Opis przedmiotu zamówienia, odpowiedzi na pytania:

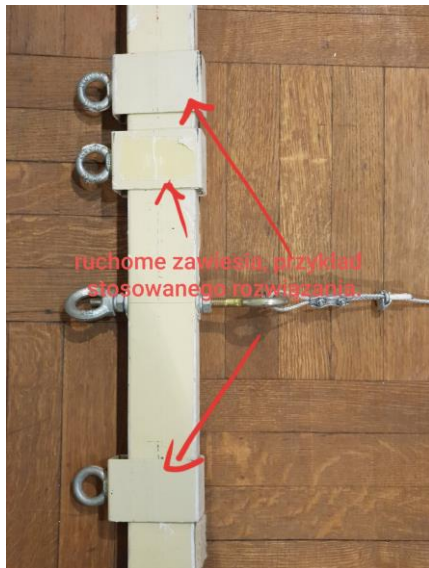
6. Co oznacza określenie "ruchome zawiesia"? Jaka jest ich wymagana długość i sposób montażu po podkonstrukcji?

Są to elementy nakładane na profil zamknięty, z zamocowanymi np. śrubami oczkowymi lub innymi mocowaniami do których będzie można zamocować podnoszone elementy. Poniżej zdjęcie już istniejącego rozwiązania.
